Beteiligungsverfahren für den Bebauungsplan Nr. 48 „August-Tiemann-Sportplatz“ nach § 13 a BauGB mit frühzeitigen Beteiligungen

A. Die frühzeitige Öffentlichkeitsbeteiligung gemäß § 3 (1) BauGB

B. Die Beteiligung der betroffenen Behörden gemäß § 4 (1) BauGB

Lageplan Harzwasserwerke (unmaßstäblich)

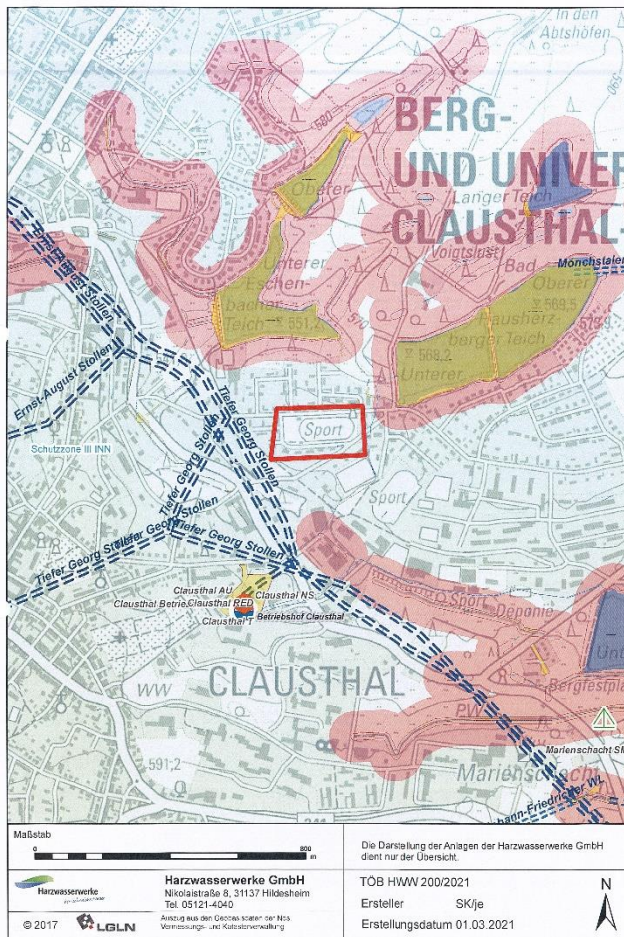
In dem von Ihnen bezeichneten Planbereich (siehe Lageplan) befinden sich keine Transportleitungen oder andere Anlagen der Harzwasserwerke GmbH.

Lageplan Telekom-Linien (unmaßstäblich)

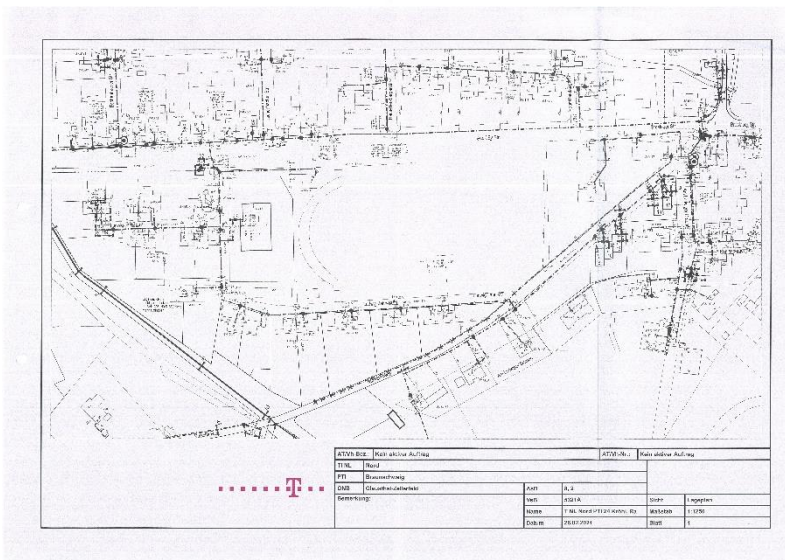
- eine rechtzeitige und einvernehmliche Abstimmung der Lage und der Dimensionierung der Leitungszonen vorgenommen wird und eine Koordinierung der Tiefbaumaßnahmen für Straßenbau und Leitungsbau durch den Erschließungsträger erfolgt,

- die geplanten Verkehrswege nach der Errichtung der TK-Infrastruktur in Lage und Verlauf nicht mehr verändert werden.

Für den rechtzeitigen Ausbau des Telekommunikationsnetzes sowie die Koordinierung mit dem Straßenbau und den Baumaßnahmen der anderen Leitungsträger ist es notwendig, dass Beginn und Ablauf der Erschließungsmaßnahmen im Bebauungsplangebiet der Deutschen Telekom Technik GmbH unter der im Briefkopf genannten Adresse so früh wie möglich, mindestens 3 Monate vor Baubeginn, schriftlich angezeigt werden.
